Shearwater Petrel 1 & 2/Perdix/Perdix AI/NERD 2 펌웨어 v59 공개 주의사항

버전 59 2018.07.06

Shearwater Petrel 1 & 2/Perdix/Perdix AI/NERD 2 펌웨어 v53 공개 주의사항

Shearwater NERD 2 공개 주의사항

명확한 사용을 위해 'OC/CC' 모드의 이름을 'CC/BO'로 변경

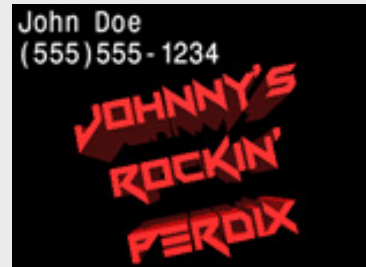
'OC/CC' 모드 이름이 'CC/BO'로 변경되었으며, BO는 베일아웃을 의미합니다.

OC/CC 모드가 OC 다이브에서 사용되는 일을 방지하기 위해 변경되었습니다. OC/CC 모드로 OC 다이브 시 사용상에 제약이 발생하기 때문입니다. 본 변경을 통해 CC/BO 모드가 폐쇄식 잠수와 개방식 베일아웃용임 정확히 명시하였습니다.

OC 다이빙 시에는 "OC Tec" 또는 "OC Rec" 모드 사용을 권장합니다.

나침반 디스플레이가 개선되었습니다. 'N', 'E', 'S' 그리고 'W'를 더 큰 글씨로 표시하였습니다.

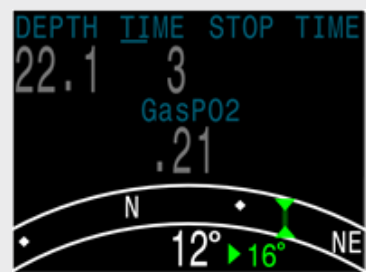
개선

“Bus Devices (버스 장치)” 페이지에서, “View (보기)”를 선택하여 자세한 정보와 설정 확인 가능

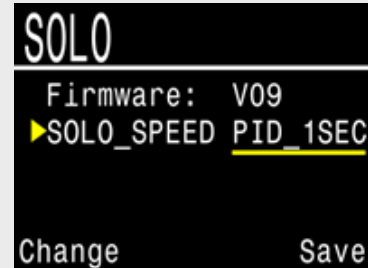
추가 주변 장치 보드의 설정 변경 기능을 추가하였습니다.

DiveCAN
Models
한정

SOLO (솔레노이드와 산소 컨트롤러) 보드에서 Solenoid Speed (솔레노이드 속도) 설정 조정 가능합니다. Petrel 의 “Bus Devices (버스 장치)” 페이지에서 주변 장치 보드를 확인할 수 있습니다. 해당 설정은 주변 장치에 저장됩니다.

설정을 조정하기 위해서는 주변 장치 보드의 펌웨어 업데이트가 필요할 수 있습니다.

맞춤형 설정 중앙 행과 하단 행에 타이머 (스톱워치) 디스플레이를 옵션으로 추가 가능.

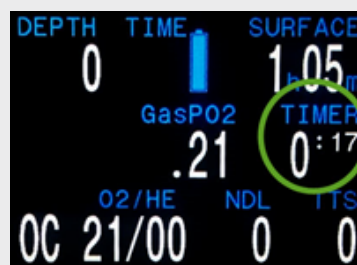
추가
